PAPILDOMAS SUSITARIMAS NR. 51S-
prie 2018 m. rugpjūčio 16 d. sudarytos sutarties Nr. 51S-888

MOKSLO PASKIRTIES PASTATO PREZIDENTO G. 27, TAURAGĖJE, REKONSTRAVIMAS (I IR II ETAPAI)

Gamybinio pasitarimo protokolas Nr. 3

2020-04-27

NUOGRINDOS DETALĖ
M1:10

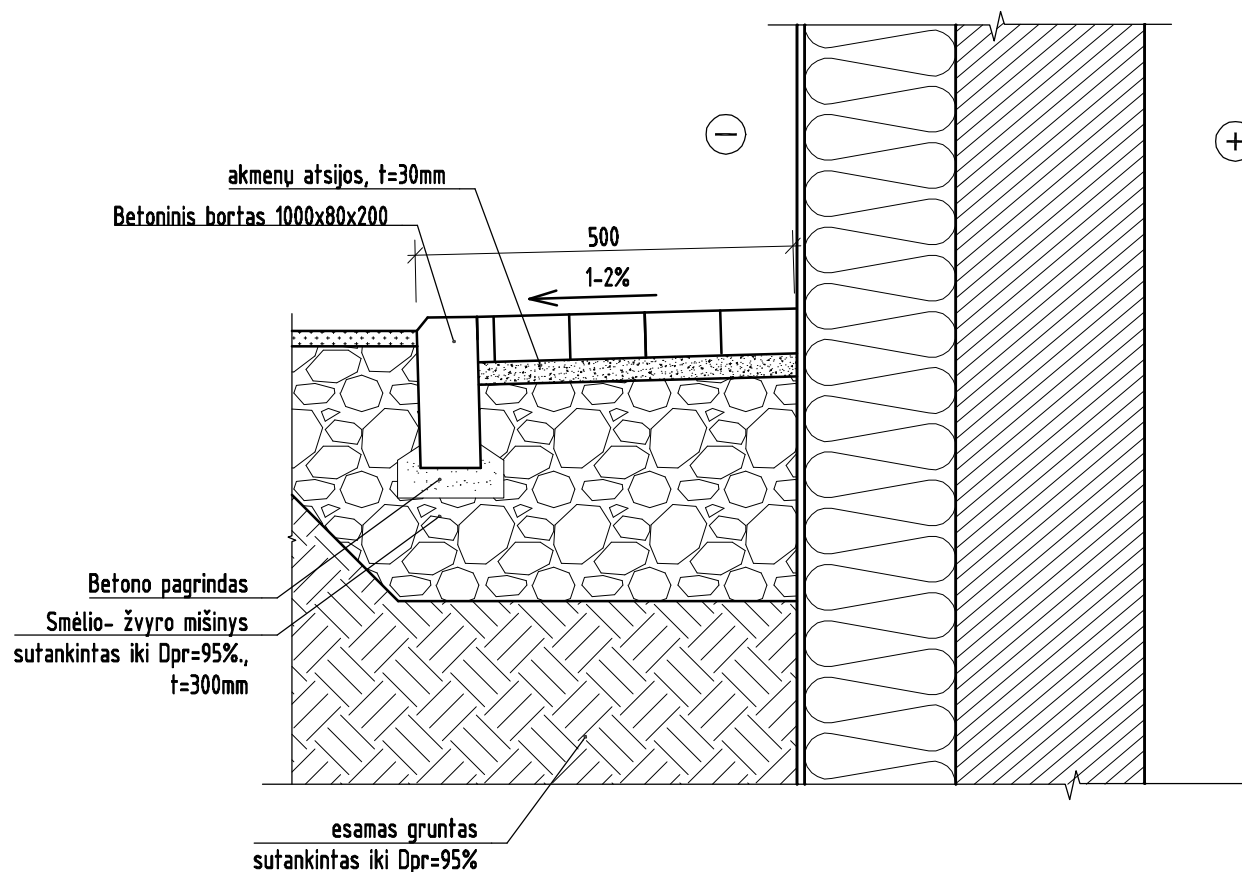
Buvo pastebėta, kad Projekte nėra numatyta įrengti pastato nuogrinda. Projektuotojas pateikia papildomą Projekto statinio konstrukcijų dalies brėžinį (AT-18A-1358-TP-SK.B-1.13) su nuogrindos detale. Nusprendžiama įrengti 0,5 m pločio (plotis kartu su vejos bortu) nuogrindą, o nuogrindos vejos bortą (1000x80x200) ir betonines trinkeles (200x100x60) parinkti juodos spalvos, nes atsižvelgiama į Projekto sklypo sutvarkymo (sklypo plano) dalyje numatomus pėsčiųjų takus prie pastato, kurie bus juodos spalvos.

Nutarta. Įrengti 0,5 m pločio (plotis kartu su vejos bortu) nuogrindą, o nuogrindos vejos bortą (1000x80x200) ir betonines trinkeles (200x100x60) parinkti juodos spalvos.
